规划总平面图 1:500

修改设计说明：

entry name：世纪新城

Drawing Title：规划总平面图

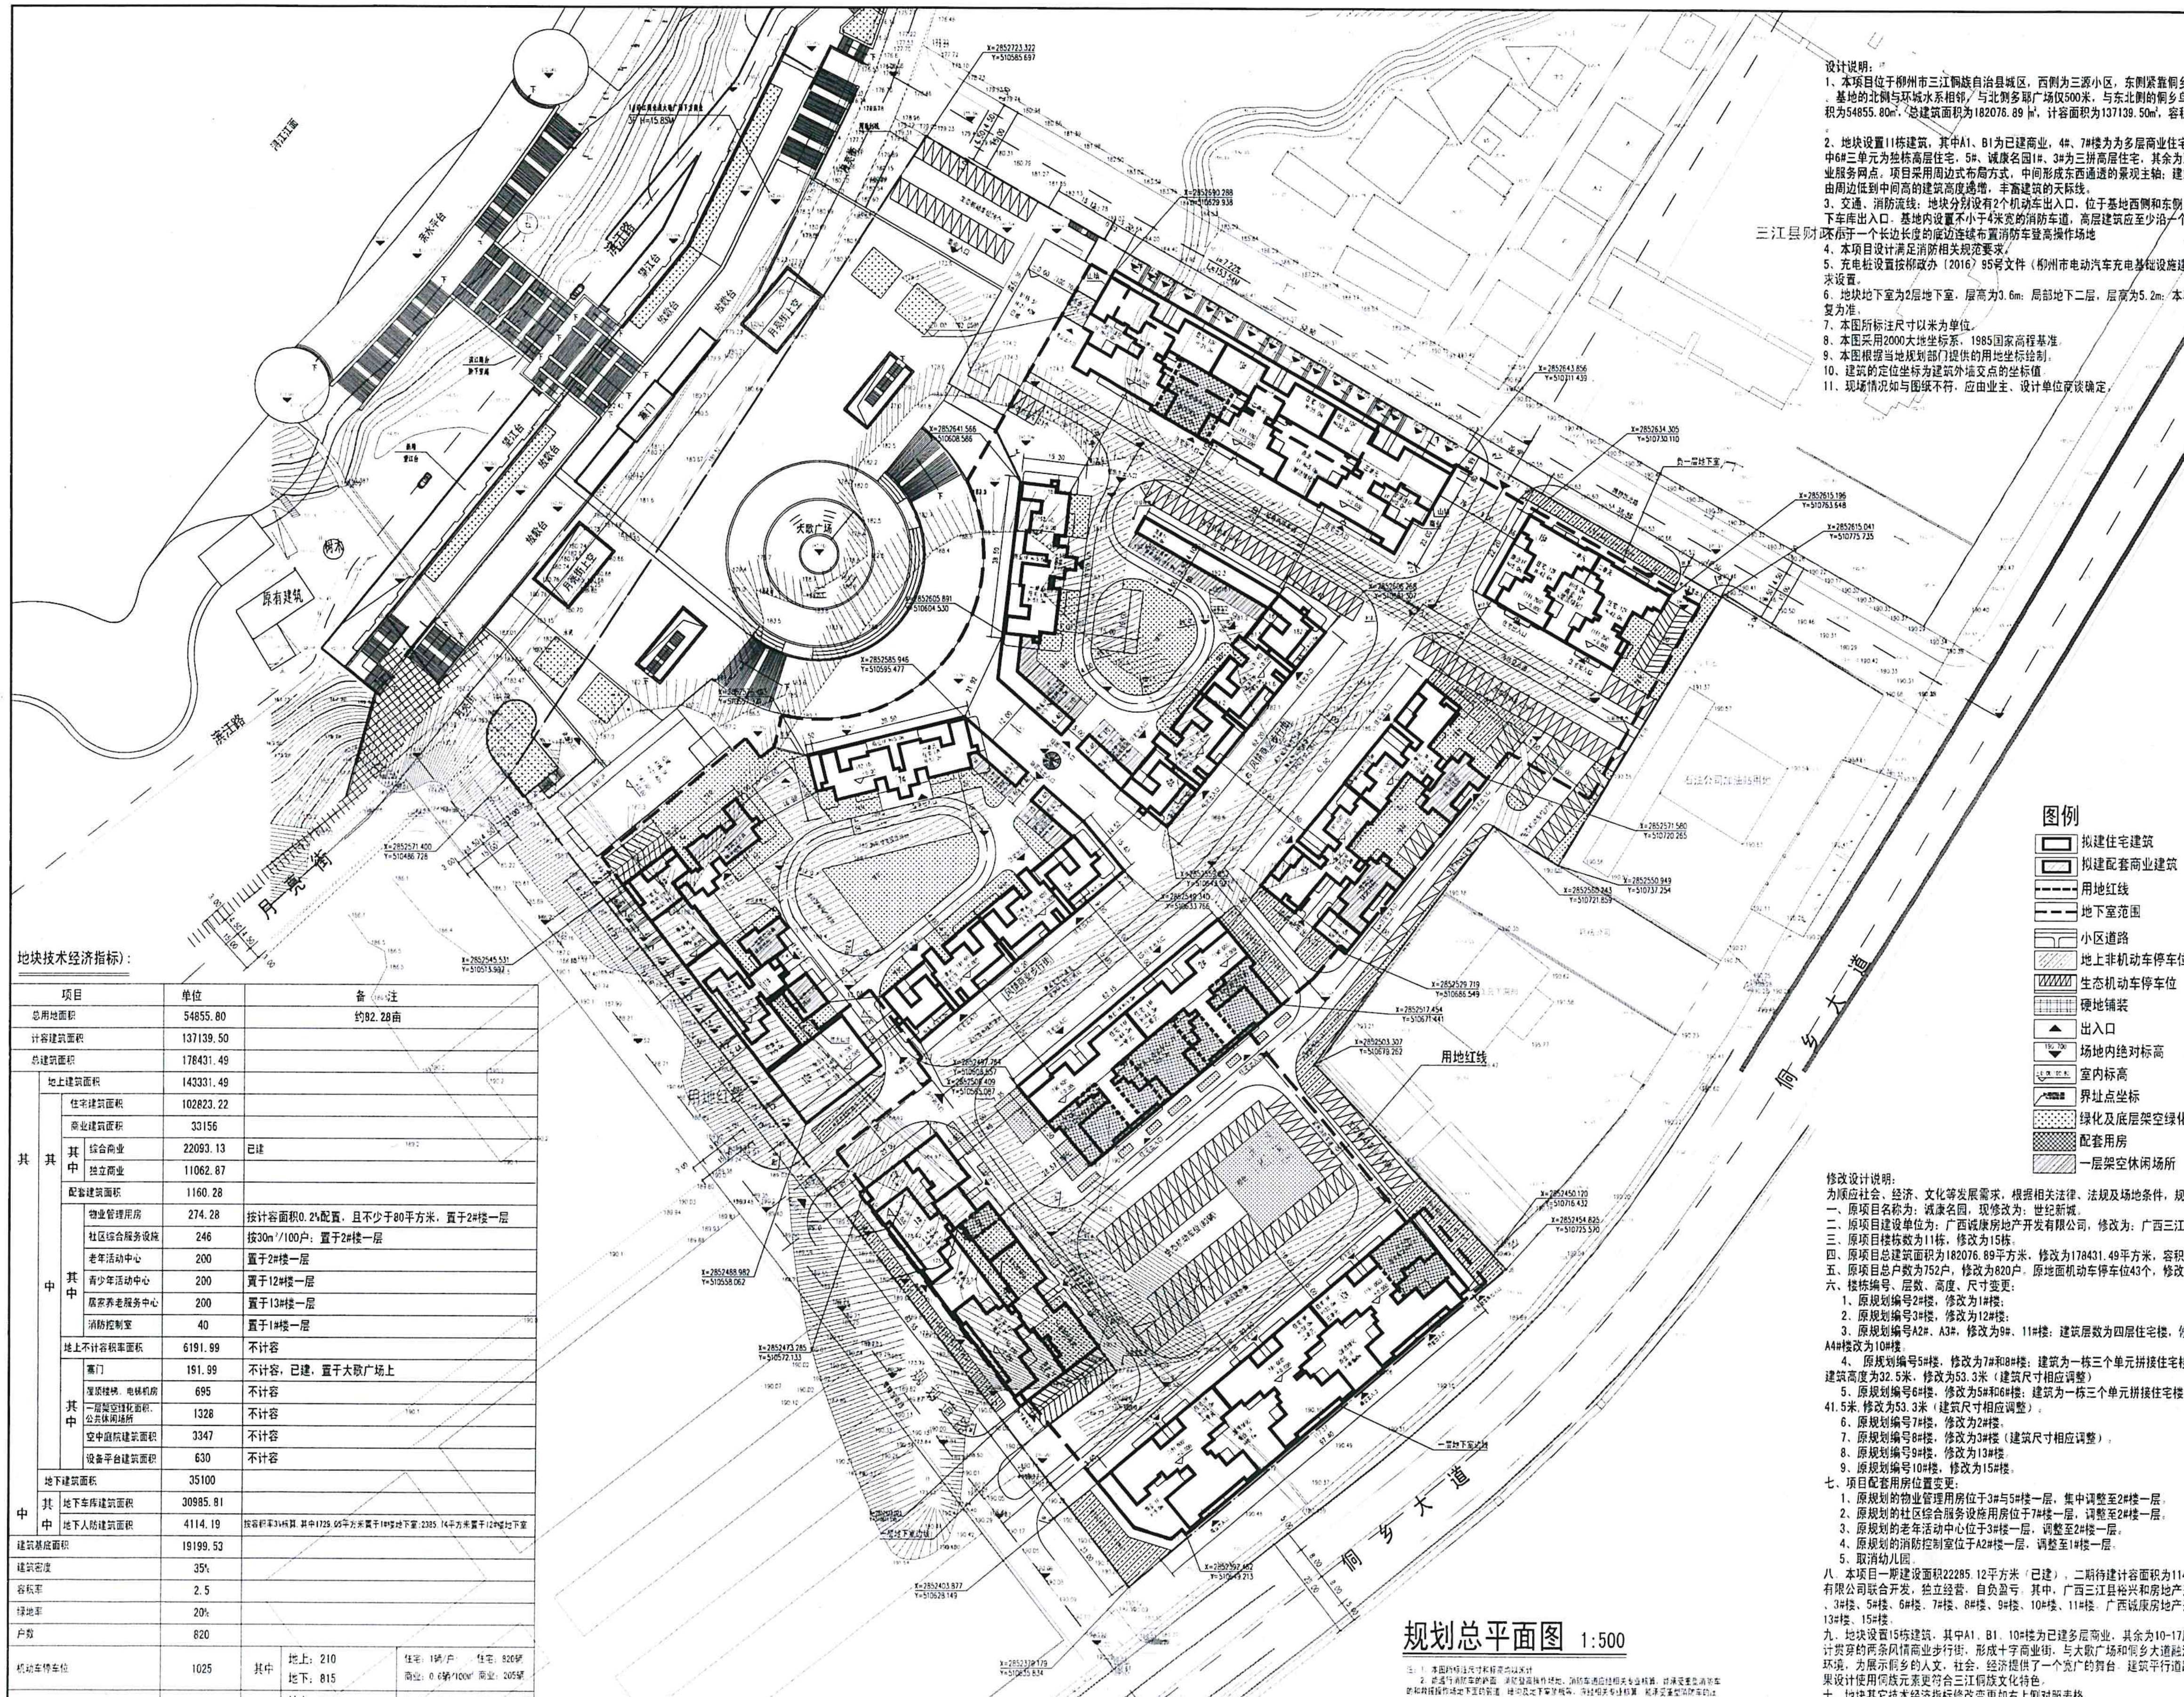
为顺应社会、经济、文化等发展需求，根据相关法律、法规及场地条件，规划设计作如下修改：

一、原项目名称为：诚康名园，现修改为：世纪新城。

二、原项目建设单位为：广西诚康房地产开发有限公司，修改为：广西三江县裕兴和房地产开发有限公司。

三、原项目楼栋数为11栋，修改为15栋。

四、原项目总建筑面积为182076.89平方米，修改为178431.49平方米，容积率不变。

五、原项目总户数为752户，修改为820户。原地面机动车停车位43个，修改为210个。

六、楼栋编号、层数、高度、尺寸变更：

1、原规划编号2#楼，修改为1#楼；

2、原规划编号3#楼，修改为12#楼；

3、原规划编号A2#、A3#，修改为9#、11#楼：建筑层数为四层住宅楼，修改为十七层住宅楼；建筑高度为18.2米，修改为53.3米；（建筑尺寸相应调整）A4#楼改为10#楼。

4、原规划编号5#楼，修改为7#和8#楼：建筑为一栋三个单元拼接住宅楼，修改为两栋独立单元住宅楼。建筑层数为十层住宅楼，修改为十七层住宅楼；建筑高度为32.5米，修改为53.3米（建筑尺寸相应调整）

5、原规划编号6#楼，修改为5#和6#楼：建筑为一栋三个单元拼接住宅楼，修改为两栋两个单元住宅楼；建筑层数为十三层，修改为十七层；建筑高度41.5米，修改为53.3米（建筑尺寸相应调整）。

6、原规划编号7#楼，修改为2#楼。

7、原规划编号8#楼，修改为3#楼（建筑尺寸相应调整）。

8、原规划编号9#楼，修改为13#楼。

9、原规划编号10#楼，修改为15#楼。

七、项目配套用房位置变更：

1、原规划的物业管理用房位于3#与5#楼一层，集中调整至2#楼一层。

2、原规划的社区综合服务设施用房位于7#楼一层，调整至2#楼一层。

3、原规划的老年活动中心位于3#楼一层，调整至2#楼一层。

4、原规划的消防控制室位于A2#楼一层，调整至1#楼一层。

5、取消幼儿园。

八、本项目一期建设面积22285.12平方米（已建），二期待建计容面积为114854.38平方米；由广西三江县裕兴和房地产开发有限公司与广西诚康房地产开发有限公司联合开发，独立经营，自负盈亏。其中，广西三江县裕兴和房地产开发有限公司占二期计容面积70%，即：80398.066平方米，楼栋号为：1#楼、2#楼、3#楼、5#楼、6#楼、7#楼、8#楼、9#楼、10#楼、11#楼。广西诚康房地产开发有限公司占二期计容面积30%，即：34456.314平方米，楼栋号为：12#楼、13#楼、15#楼。

九、地块设置15栋建筑，其中A1、B1、10#楼为已建多层商业，其余为10-17层高层住宅，均设计一层商业服务网点。项目采用周边式布局方式，南北、东西设计贯穿的两条风情商业步行街，形成十字商业街，与大歌广场和侗乡大道融汇、贯通；设计形成独具特色的侗乡文化、居民生活与商业交辉相应的居住和商业环境，为展示侗乡的人文，社会，经济提供了一个宽广的舞台。建筑平行道路设置，住宅建筑由周边低到中间高的建筑高度递增，丰富建筑的天际线。建筑效果设计使用侗族元素更符合三江侗族文化特色。

十、地块其它技术经济指标修改变更如右上侧对照表格。
